Comisión de Veedurías de Curadurías de Bogotá

ACTA No. 11-2022

2.1. CASO 2203

INTERESADA	Ana María Castro – directora de Proyectos Ingeurbe SAS
RADICADO	1-2022-979
CURADORA	Ana María Cadena Tobón – Curadora Urbana N° 3
TIPO DE TRÁMITE:	1. MODIFICACION DE LICENCIA DE URBANISMO 2. LICENCIA DE CONSTRUCCIÓN 3. LICENCIA DE CONSTRUCCIÓN
No. EXPEDIENTE:	1. SLC 11001-3-21-1673 del 21 de octubre de 2021 2. SLC 11001 -3-21-1702 del 25 de octubre de 2021 3. SLC 11001-3-21-1703 del 25 de octubre de 2021
UBICACIÓN DEL PREDIO:	Kr 55 No. 174-21/27 (actual)
NORMA APLICADA:	Decreto Distrital 190 de 2004 Decreto Distrital 327 de 2004 Decreto Distrital 553 de 2018
UPZ:	UPZ 115 Capellanía– Localidad de Fontibón

Plano de deslinde según plano urbanístico aprobado en la Licencia de Urbanismo Inicial CU3F200/4-00. Cesiones para parques y equipamiento exigidas.

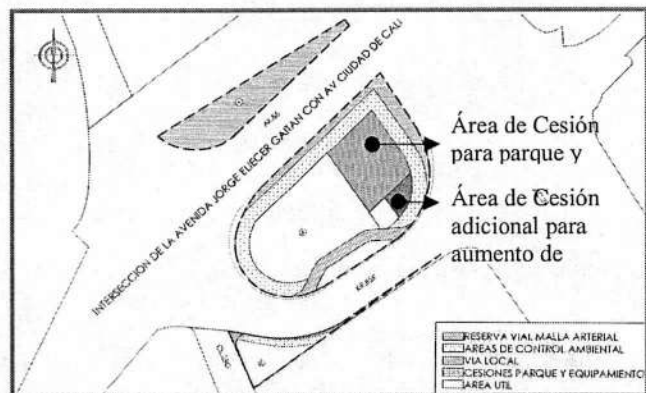
Teniendo en cuenta las ilustraciones anteriores, se evidencia:

1. El área de **Cesión Obligatoria** para parque y equipamiento correspondiente al 25% del Área Neta urbanizable (para su cálculo), y que corresponde a **2.242,99 m²**, pasaron de localizarse en un solo globo de terreno, a 2 globos localizados en cada extremo del predio B, localizado en la AC 26 85 K 93, manteniendo el área aprobada en la Licencia Inicial.
2. El área de **Cesiones adicionales para aumento de edificabilidad** se modifica, pasando de 317.10 m² (localizado en el predio B: AC 26 85 K 93), a **2538.17m²** (localizado en el predio A: CL 25 G 85 H 16), y que responde a la aplicación del artículo 44 del Decreto 327 de 2004, ya que el proyecto urbanístico cumple con la condición del literal b:

Análisis de segmento del plano AR01 Localización, implantación general y cuadro de áreas, aprobado mediante LC 11001-3-22-1820

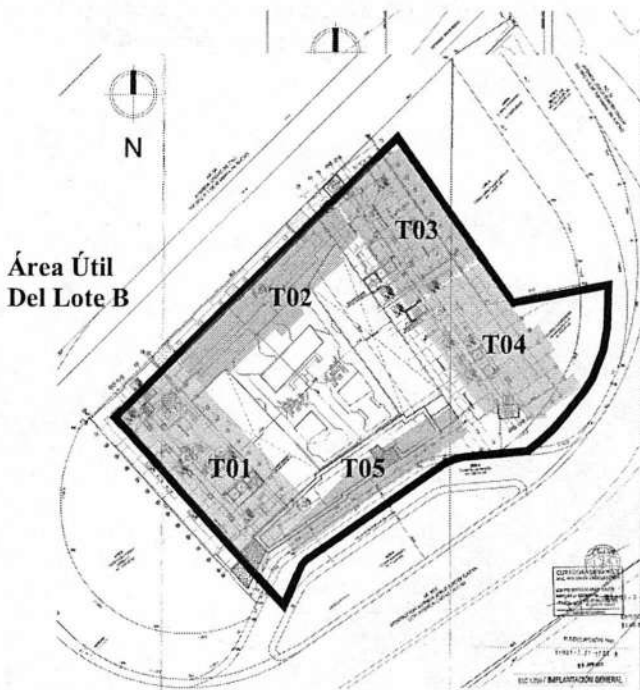
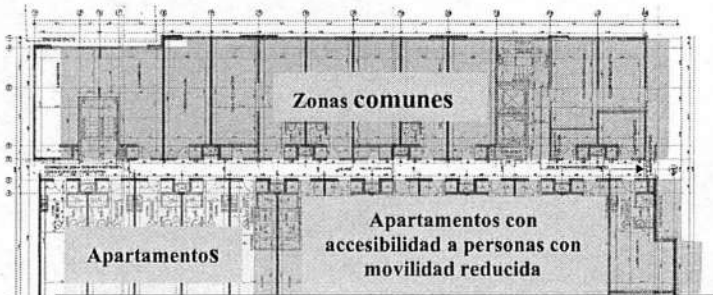
De acuerdo a las gráficas anteriores, se evidencian 4 torres donde se localizan las unidades habitacionales (incluidas las previstas para personas con movilidad reducida) desarrolladas en áreas desde 28.15 m2 hasta 35.83m2 y una torre de servicios comunales, que cumplen con lo estipulado en las Resoluciones 11001-5-20-0201, RES 1101-3-22-0929 correspondientes al urbanismo El Chizo.

Las actuaciones correspondientes a la modificación de licencia de construcción aprobada mediante la LC 11001-3-22-1820 del 3 de agosto de 2022 ejecutoriada el 20 de octubre del 2022 aprobada por la entonces Curadora Urbana No 3 arquitecta Ana María Cadena Tobón, se encontró AJUSTADA a las normas urbanísticas vigentes al momento de su solicitud

Análisis de segmento del plano A-01 Planta general, aprobado mediante LC 11001-3-22-1648

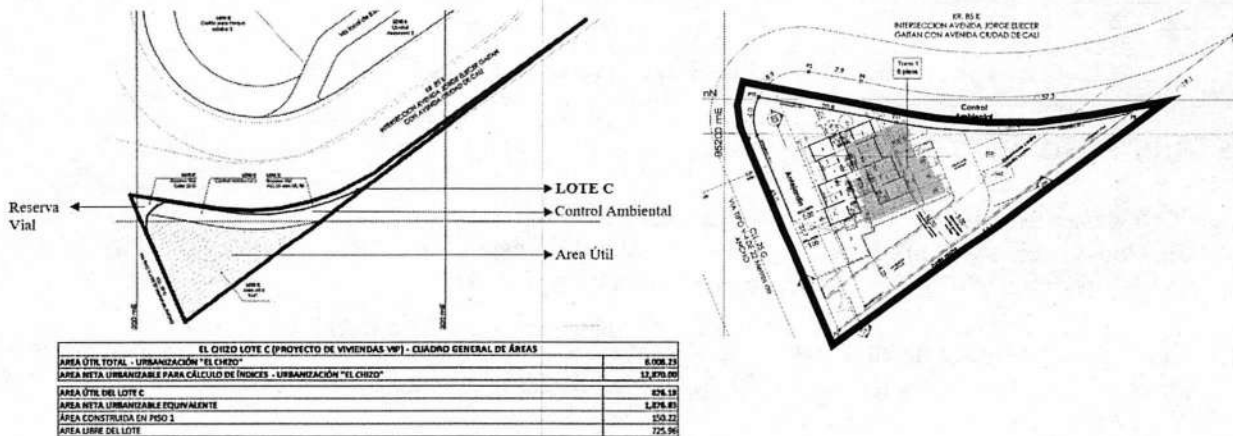
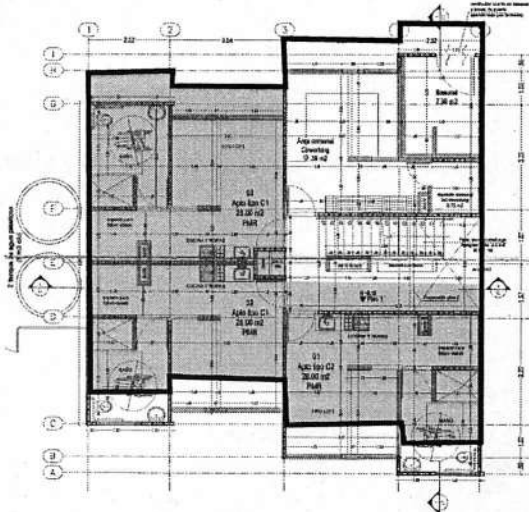
De acuerdo a las gráficas anteriores, se evidencian 1 torre donde se localizan las unidades habitacionales (incluidas las previstas para personas con movilidad reducida) desarrolladas en áreas de 28 m2, que cumplen con lo estipulado en las Resoluciones 11001-5-20-0201, RES 1101-3-22-0929 correspondientes al urbanismo El Chizo.

Las actuaciones correspondientes a la modificación de licencia de construcción aprobada mediante la LC 11001-3-22-1648 del 13 de julio de 2022 ejecutoriada el 26 de agosto del 2022 aprobada por la Curadora Urbana No 3 ing Elicet Bonilla Godoy, se encontró AJUSTADA a las normas urbanísticas vigentes al momento de su solicitud.

A continuación, se tiene una imagen de la presunta localización de los sondeos realizados, como se ve en seguida,

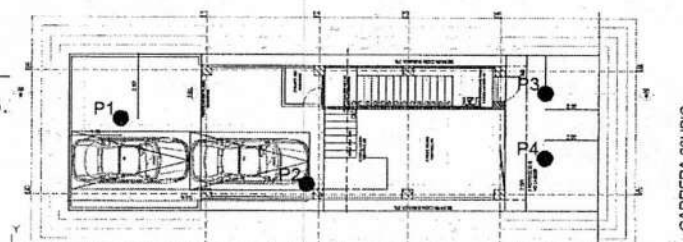
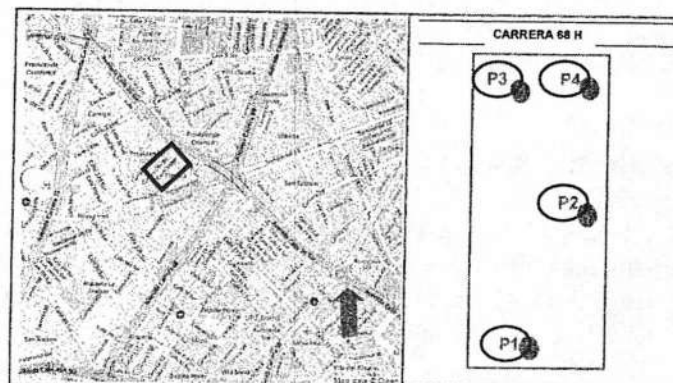
En conclusión, lo expresado en el estudio es claro en cuanto a los sondeos y las profundidades planteadas en este, los soportes de los análisis y estudios realizados a las muestras se observan en las exploraciones con niveles superiores a lo dicho en el citado párrafo. Y con números de perforaciones que se ajustan a lo requerido por la norma.
